CIRCULAR N° 3

PROYECTO PNUD ARG/22/008 – FORTALECIMIENTO DE LA POLÍTICA AMBIENTAL DE LA PROVINCIA DE BUENOS AIRES

LICITACIÓN PÚBLICA INTERNACIONAL N° 4/25 - Puesta en Valor de las Infraestructuras de Áreas Protegidas: Reserva Natural Provincial Laguna Salada Grande - Localidad de General Juan Madariaga

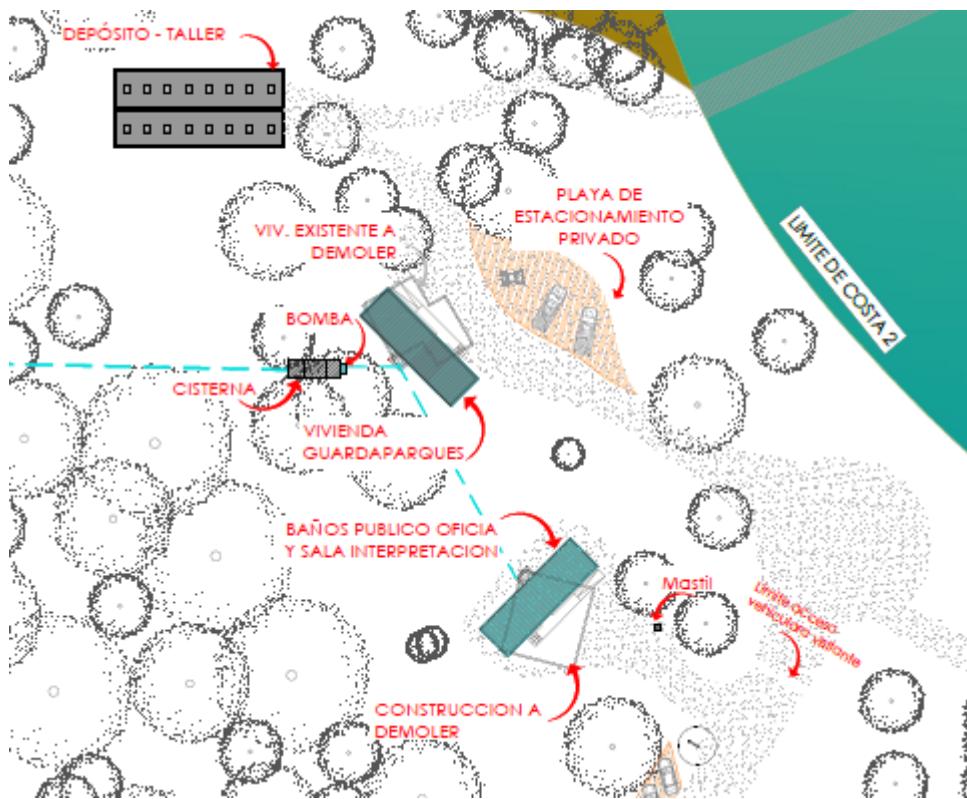
"Solicitamos se informe si hay tareas previstas para los caminos y áreas de estacionamiento que se ven marcados en el plano de implantación, ya que no hay ítems que representen esas tareas. Adjuntamos imagen

Ver ítem 03_EQUIPAMIENTO URBANO, SUBITEM N° 3.1 y 3.2 de las Especificaciones Técnicas.
